Verslag van de Omgevingsdialoog Nieuwbouwplan, Dorpsweg 22-24 Hattem

Garderen, 9 december 2022, aangevuld 30 maart 2022 en 15 juni 2023

De voorgenomen sloop van het woonhuis en de Cafetaria 't Knienhol en de bouw van 18 appartementen en een ondergrondse parkeergarage op de vrijkomende locatie.

Aanvullende aanpassingen

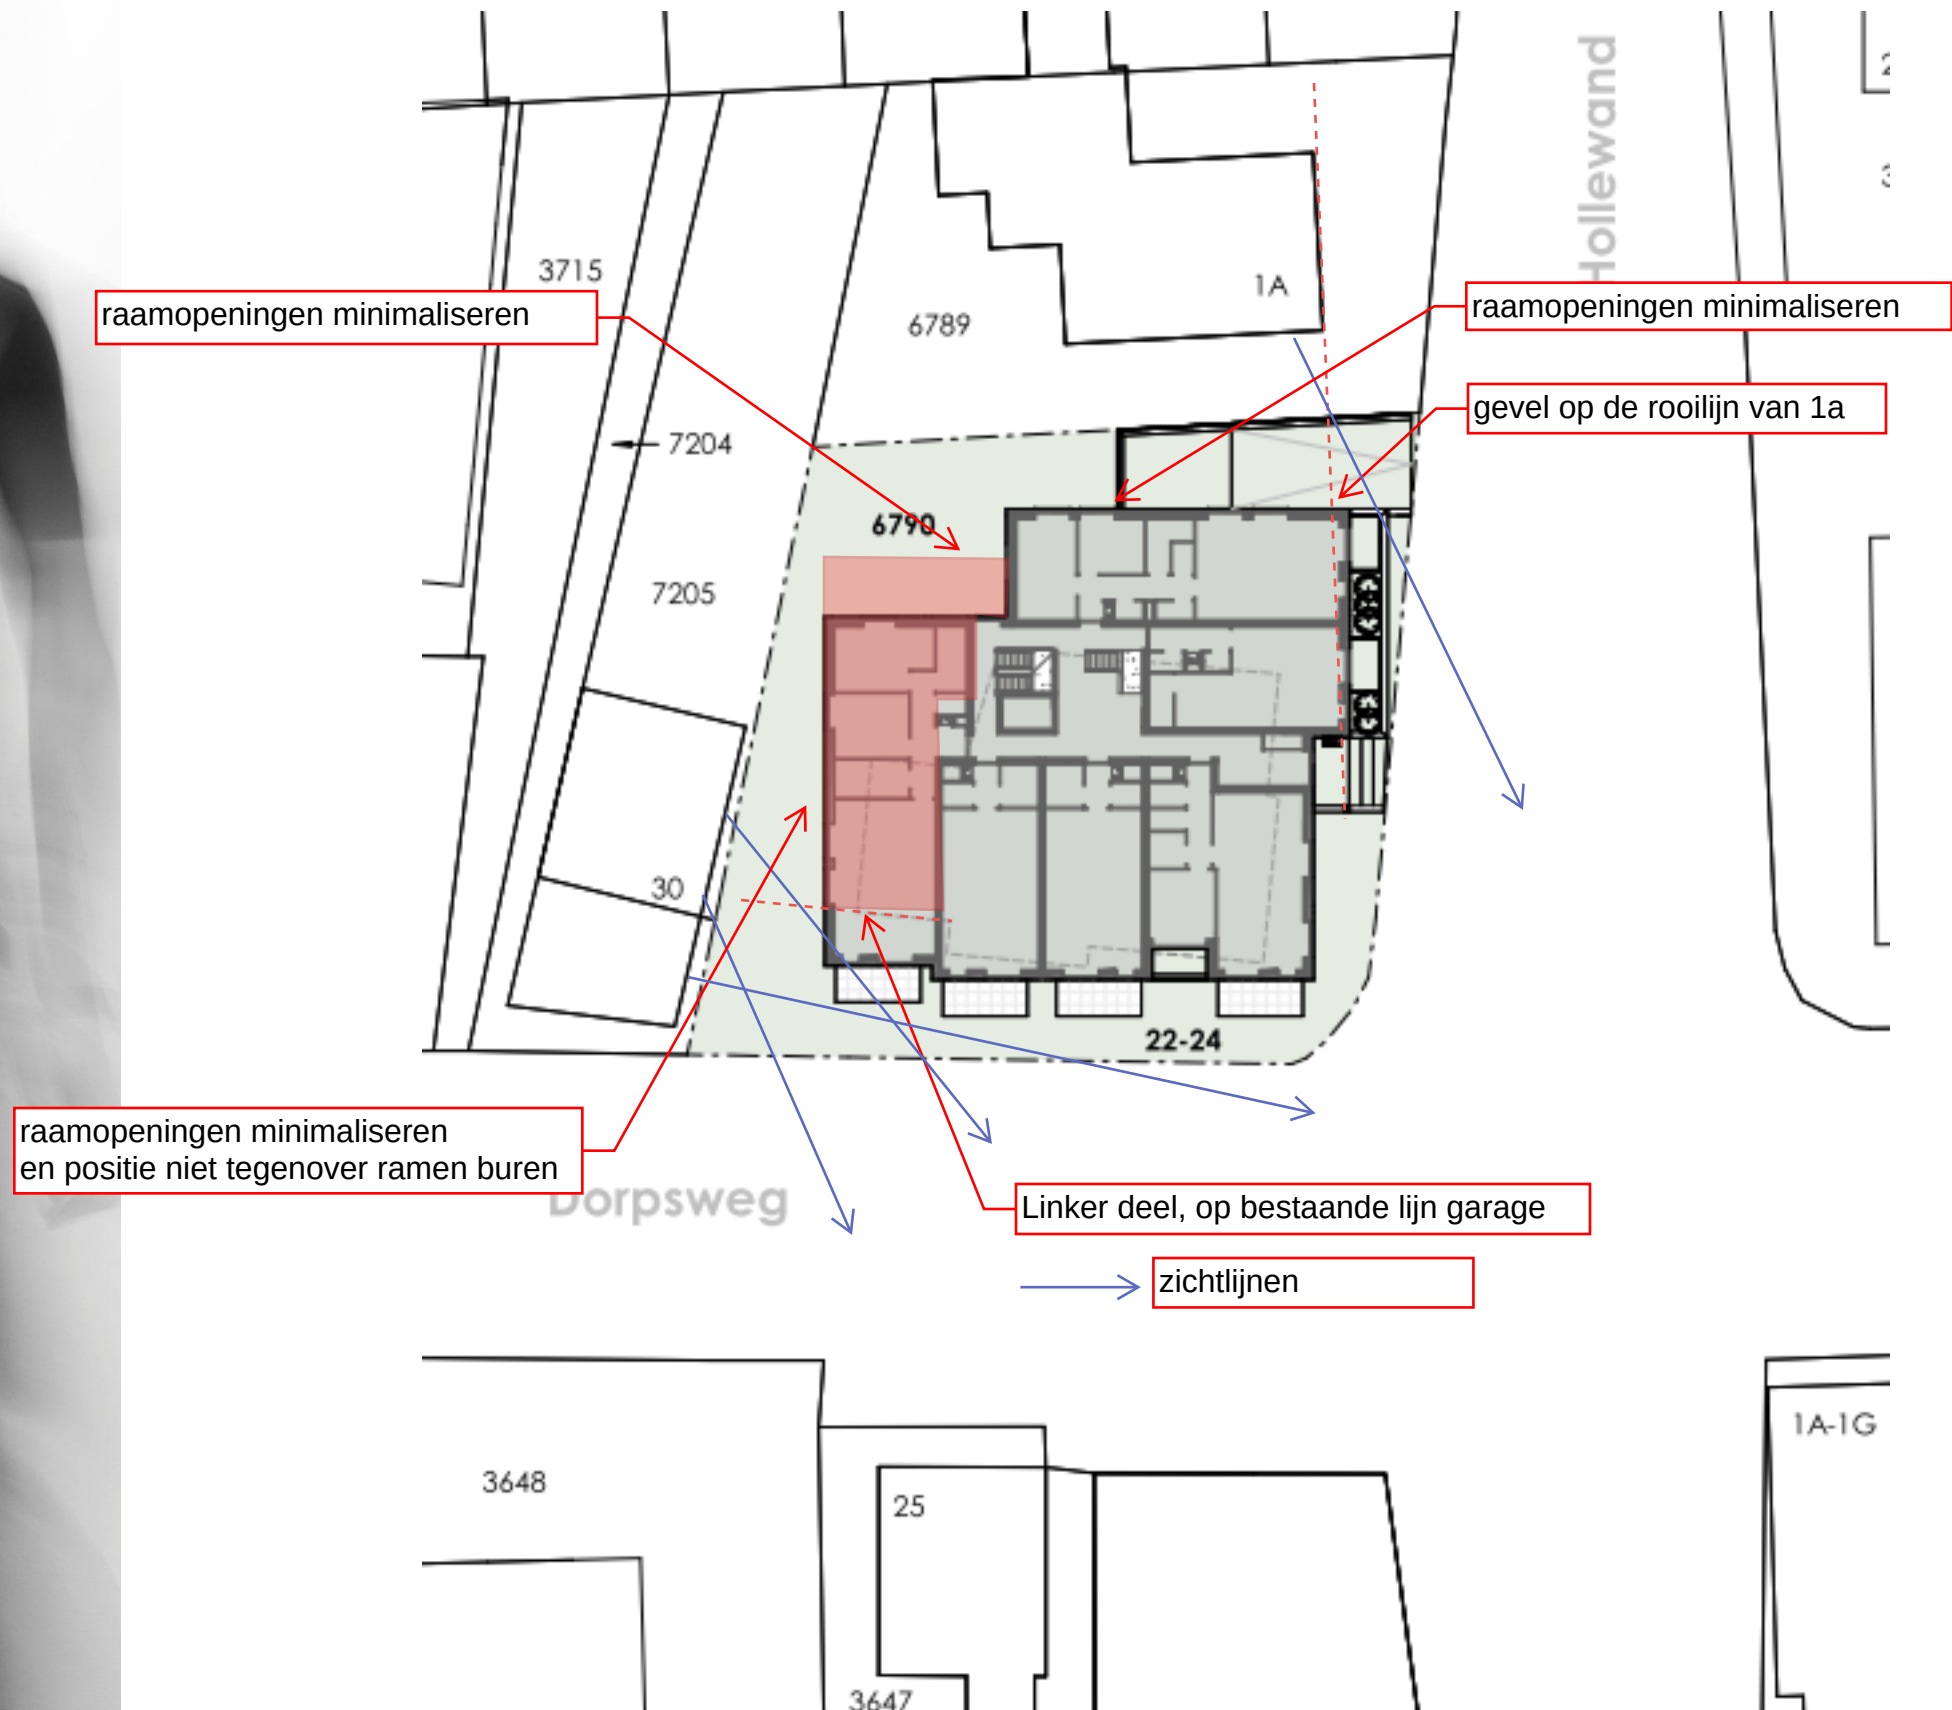
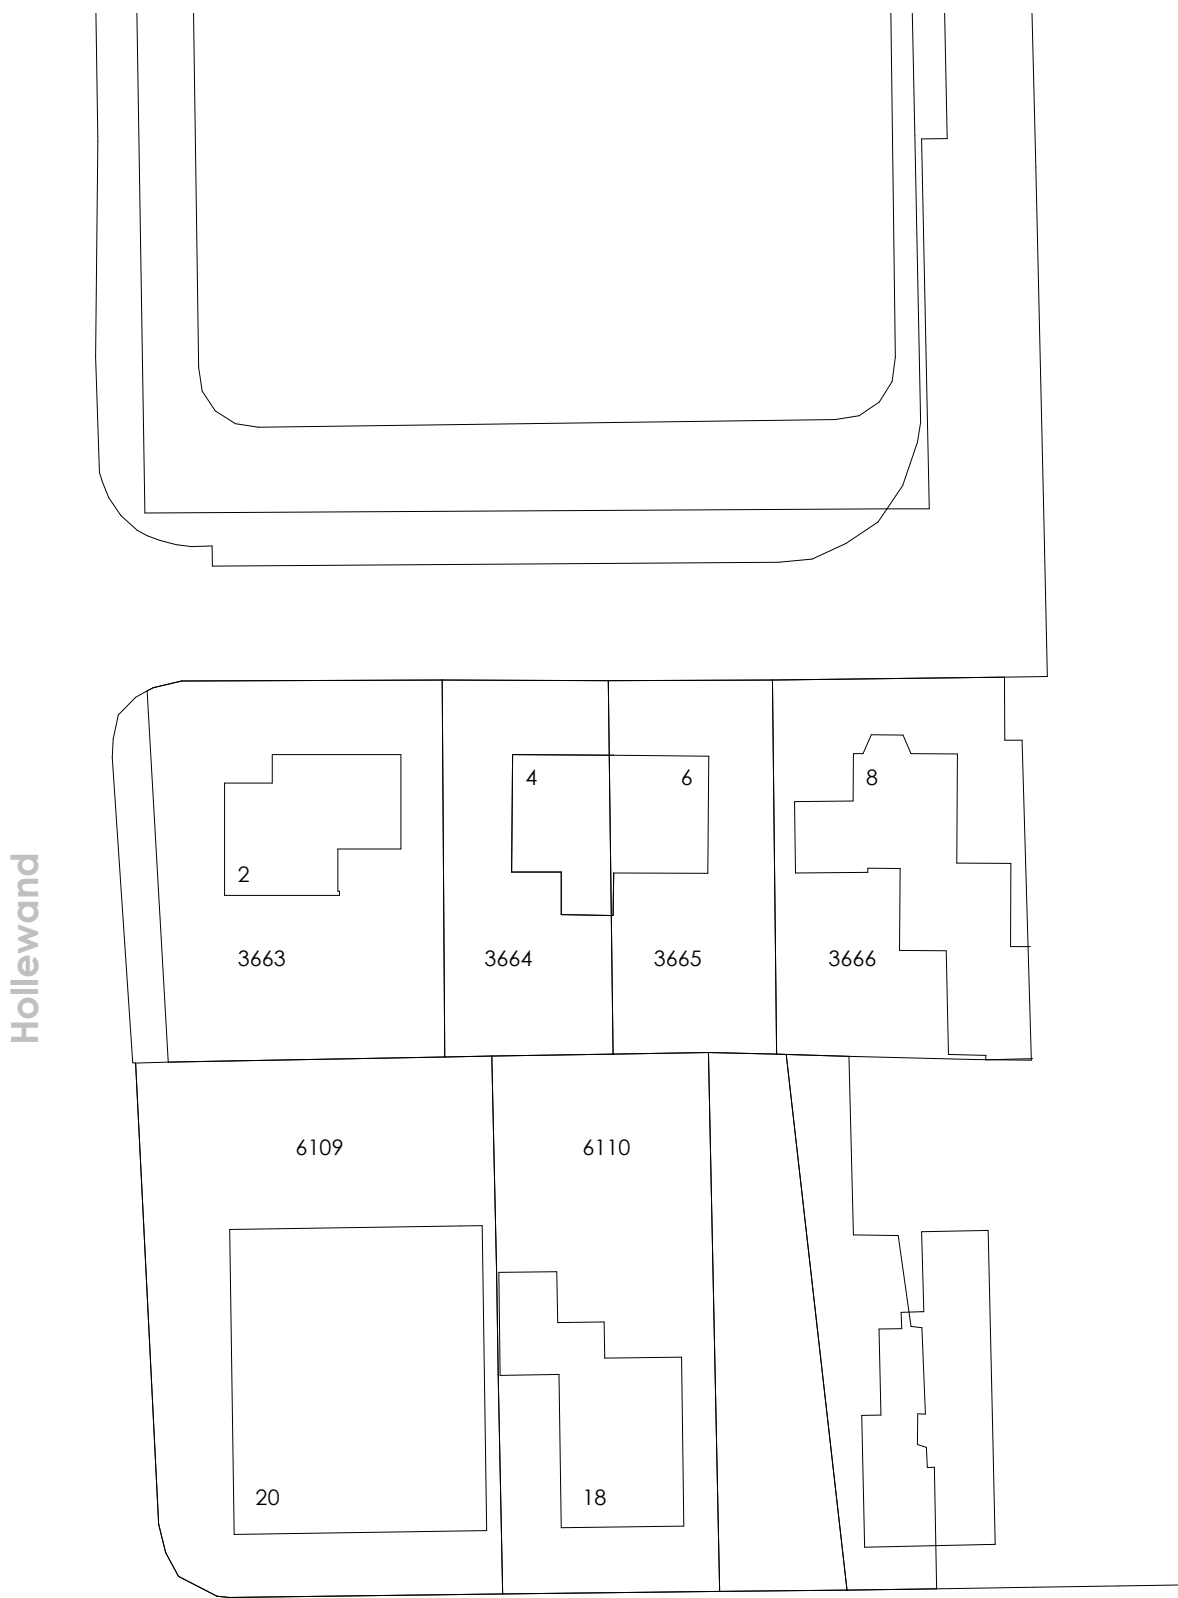
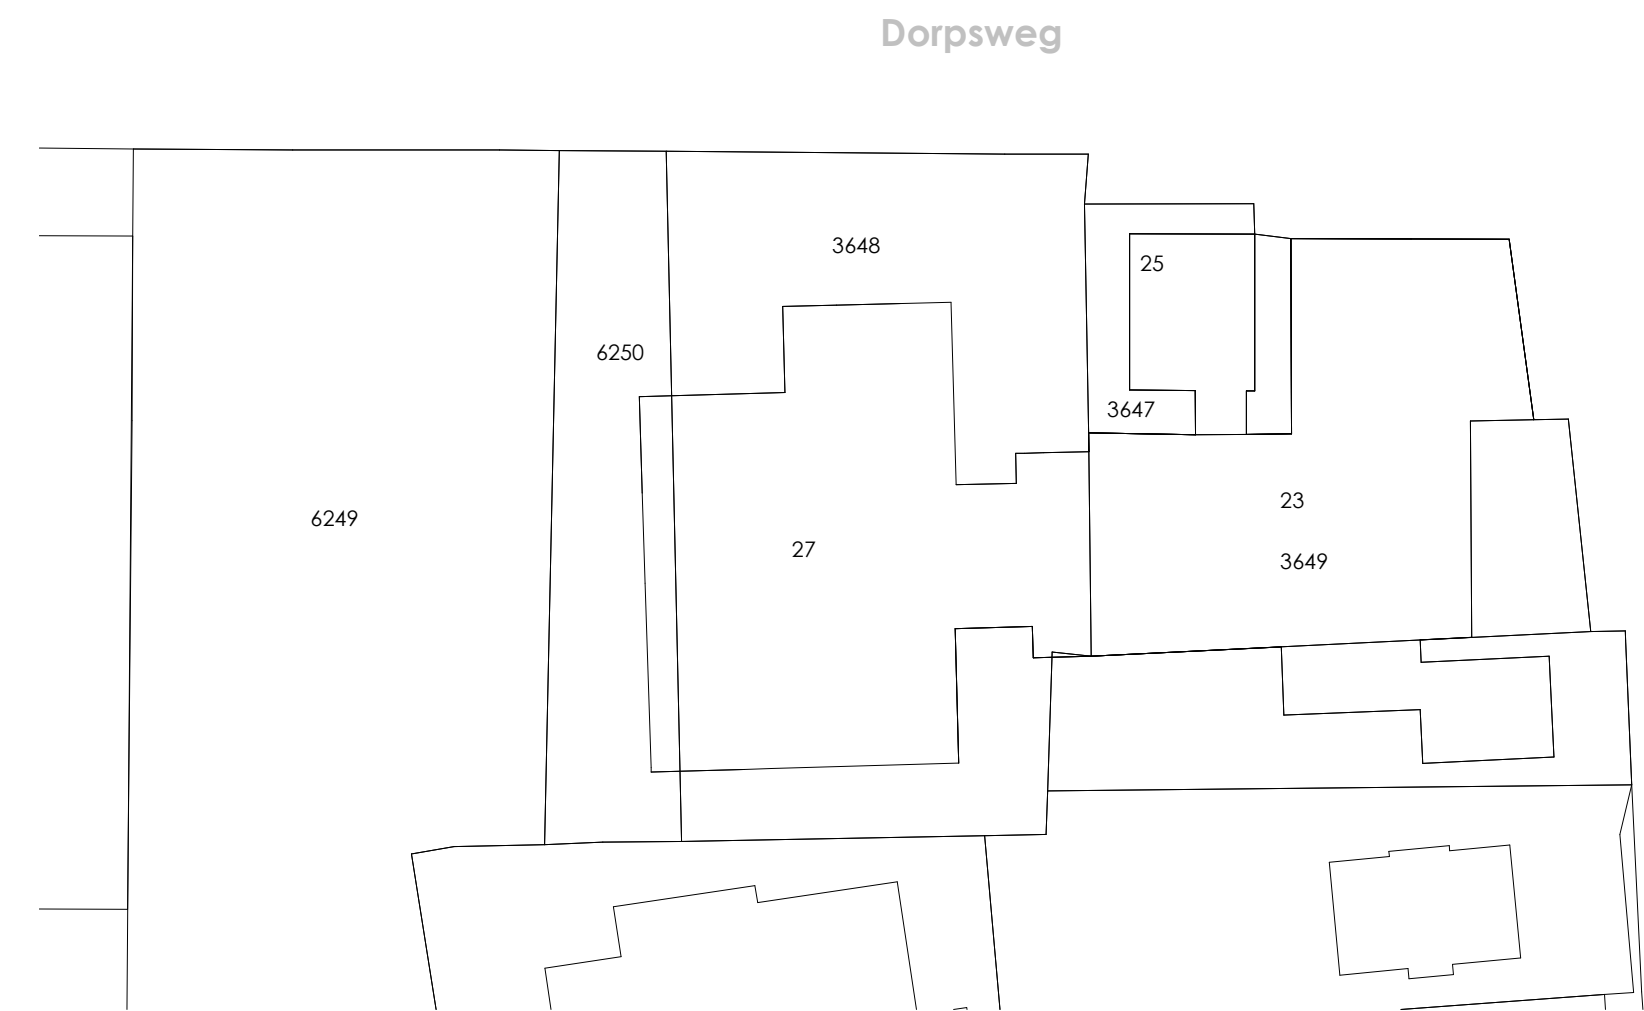
In overleg met de gemeente, de welstand is besloten het gebouw aan de kant van de Dorpsweg 28 en 30, 1 verdieping lager te maken. Dit is ook een nadrukkelijke wens van de burens.

Het plan komt hiermee op 17 i.p.v. 18 appartementen.

Aangepaste Situatie

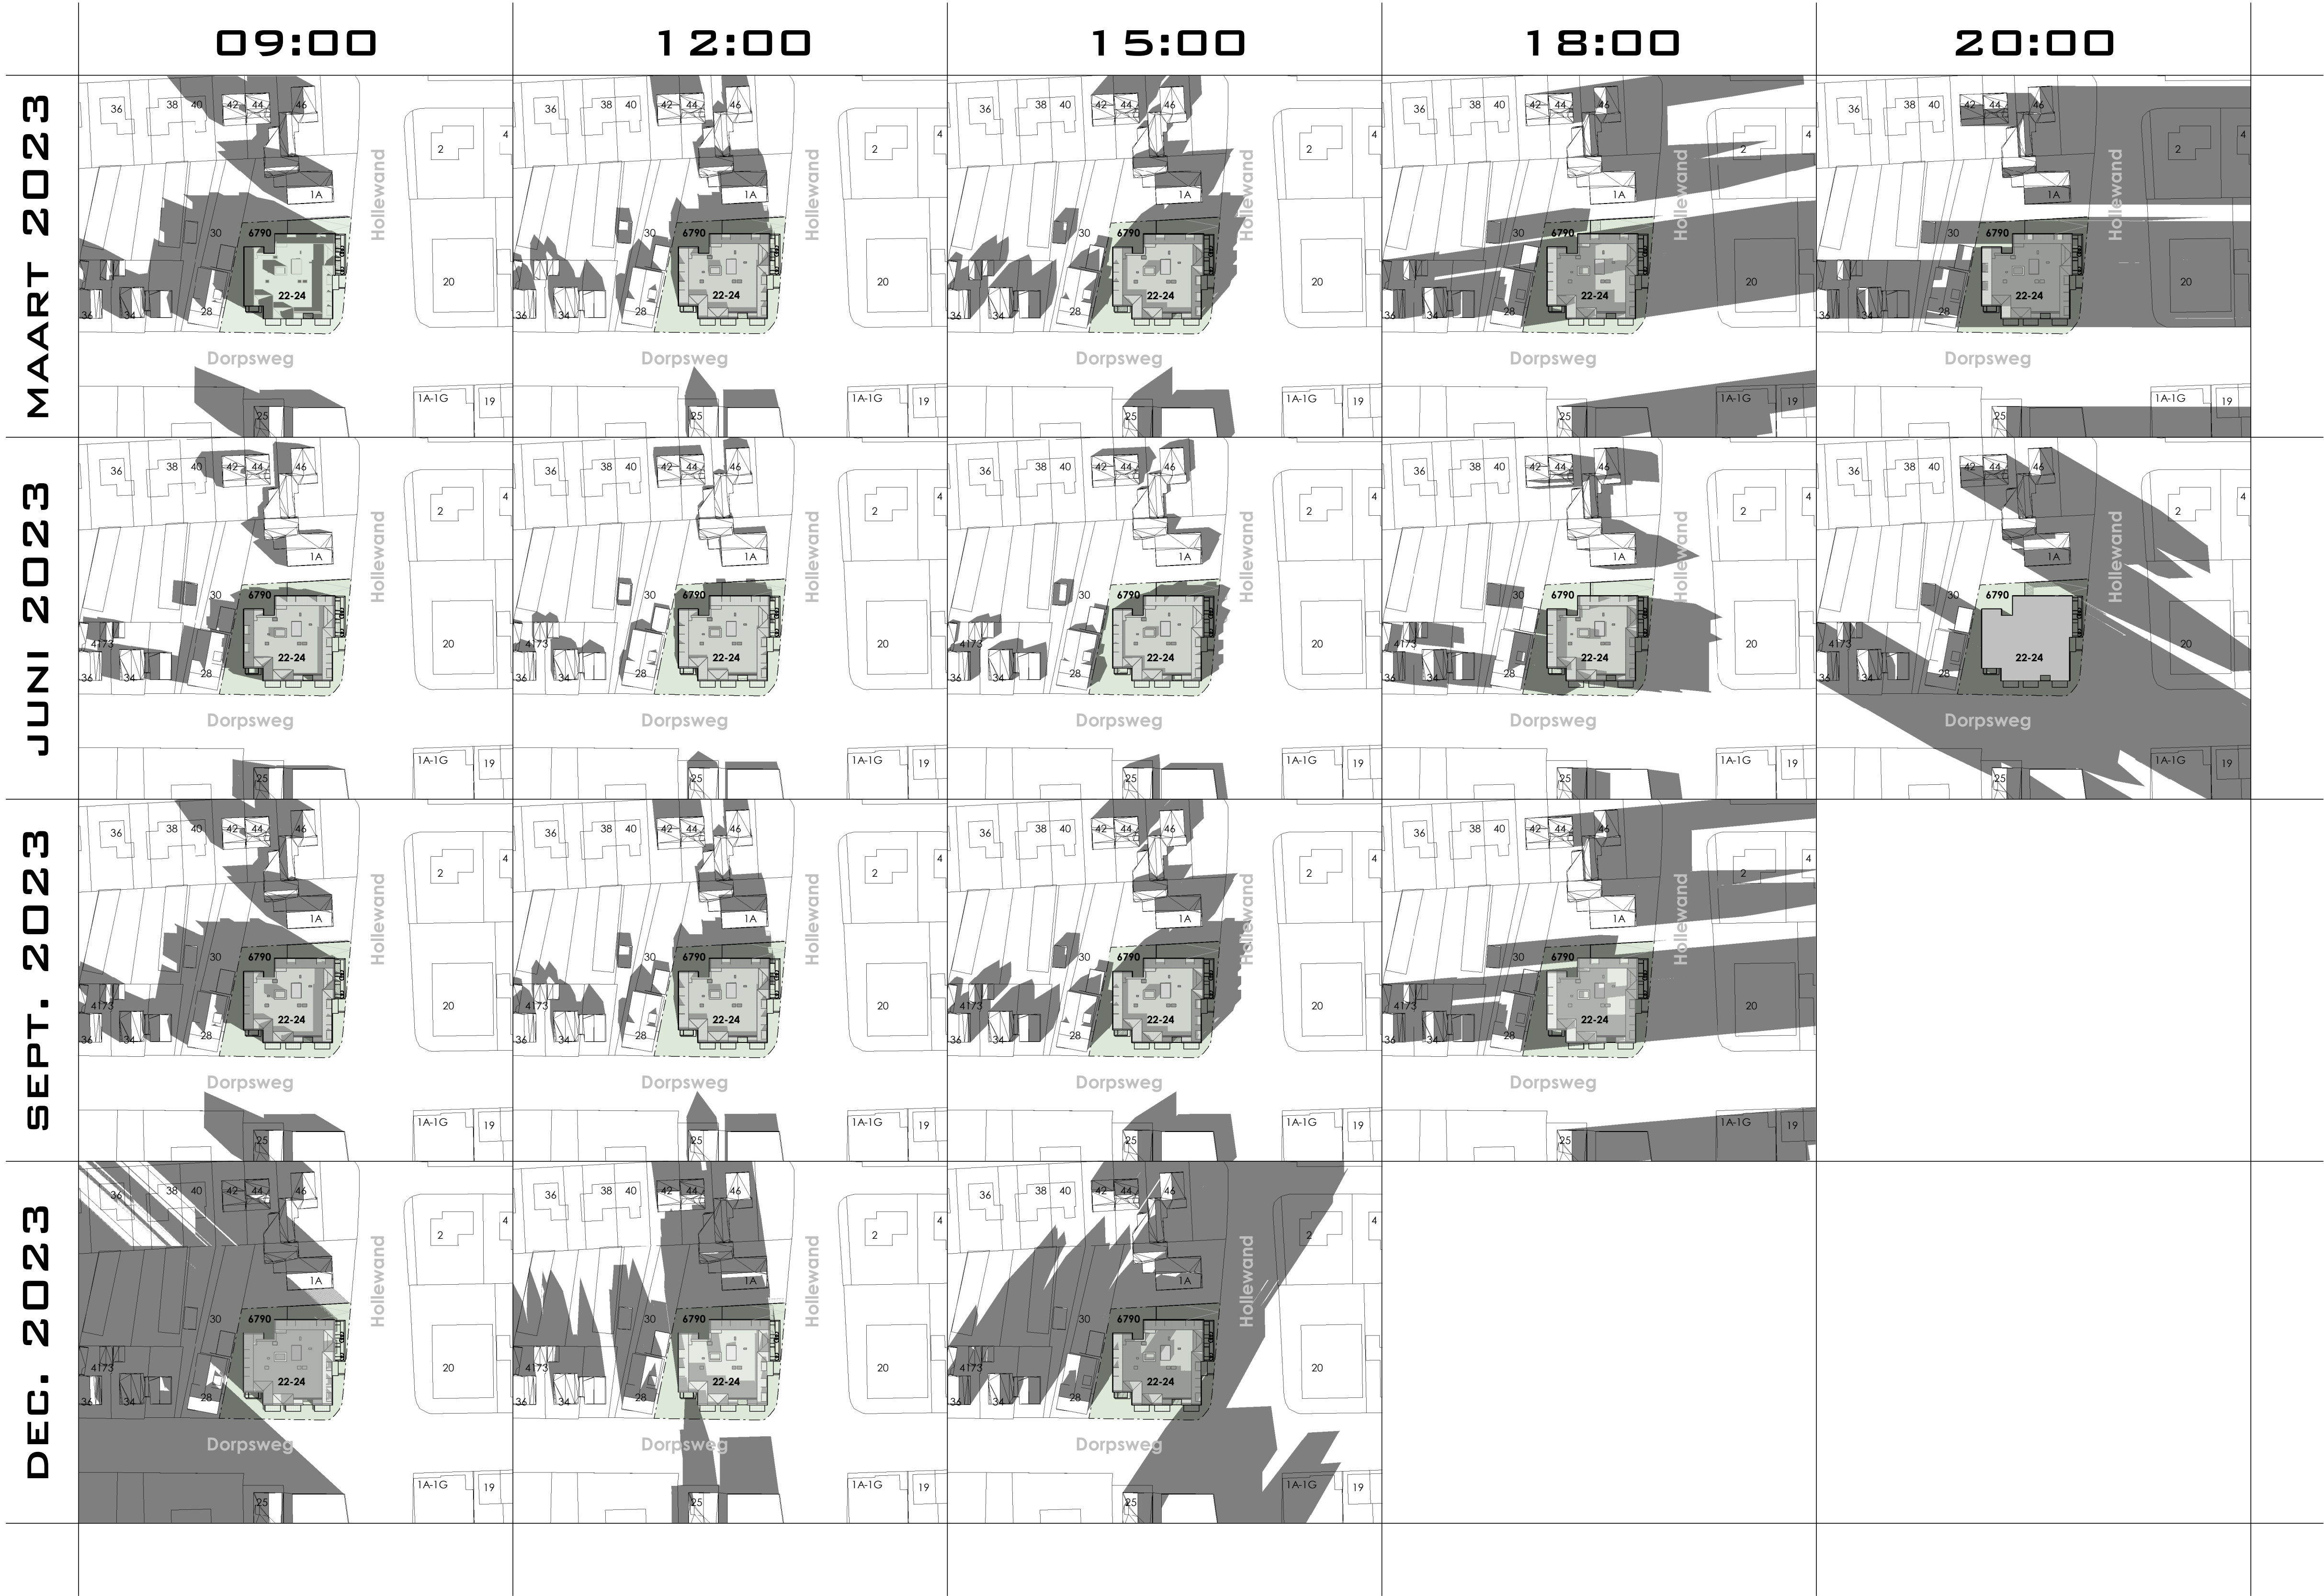
- Hou zit het met zonlicht en schaduwwerking op ons perceel?
Om dit inzichtelijk te maken wordt een zonnestudie uitgewerkt.
- Graag aandacht voor het zicht vanuit de woonkamer naar de weg, de positie in nu niet aanvaardbaar. Graag het eerste deel van het gebouw naar achter schuiven ter hoogte van de bestaande garage. (zie bijlage).
Dit punt gaan we onderzoeken en uitwerken.

Liefst zien zij ook nog een lager pand (op de hoek) en de balkons inpandig (op de hoek). Dit is voor ons in verband met de economische haalbaarheid niet haalbaar. Wel willen we toezeggen dat ondanks de ramen meer dan 2 meter uit de erfgrans gesitueerd zijn, deze tot een minimum te beperken. In de verdere uitwerking nemen we dit mee. Deze ramen zijn allemaal gesitueerd in een slaapkamer of de keuken.

Dorpsweg 30, waarderen de aanpassingen en toezegging dat de eigenaar in een akte gaat vastleggen dat er in de tuin niet geparkeerd mag gaan worden en dat er lage beplanting tot max 50-70 cm geplant mag gaan worden. Dit om het uitzicht naar de straat voor hun te behouden.
